Oggetto: *Progetto preliminare per la riqualificazione e la gestione del porto turistico di Villanova di Ostuni* - Proponente: C.R. Costruzioni - Determinazione dirigente Sezione Autorizzazioni Ambientali n. 128 del 29.05.2019 – **CONTRODEDUZIONI PER IL RIESAME E PROPOSTA DI NUOVO MASTERPLAN**

Con la presente si chiede il riesame del provvedimento emesso sulla base delle contro deduzioni alla valutazione tecnica resa dal comitato VIA regionale e di seguito rappresentate.

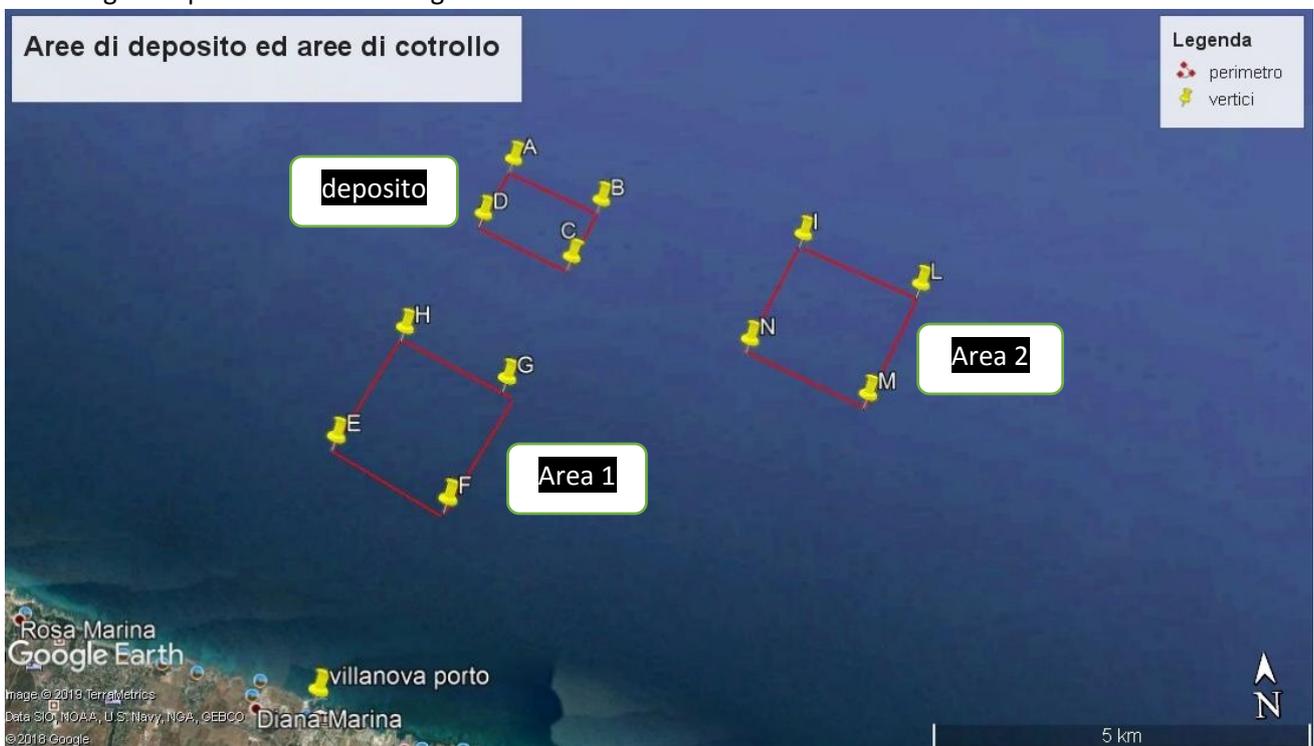
Dalla documentazione in atti non risulta disponibile una relazione tecnica che contenga uno studio celerimetrico o studio delle correnti marine né un modello per eventuali impatti su posidonia.

In merito il Proponente ha prodotto una relazione specialistica inerente la circolazione delle acque marine relativa all'area oggetto dell'intervento. [Vedere Allegato 4](#)

Si precisa anche alla pag. 192 di 215 dello Studio Preliminare Ambientale che:

"durante la fase di dragaggio, il bacino portuale sarà comunque galleggianti che, circondando l'area di lavoro per una profondità pari alla colonna d'acqua interessata, impediranno qualsiasi tipo di dispersione/diffusione dei materiali dragati. Inoltre, tali attività verranno eseguite solo in condizioni meteo climatiche favorevoli. Qualora poi, il monitoraggio di controllo della componente da effettuare, rilevasse il manifestarsi di una situazione critica, si procederà con sospensione dei lavori fino al ripristino della situazione di calma".
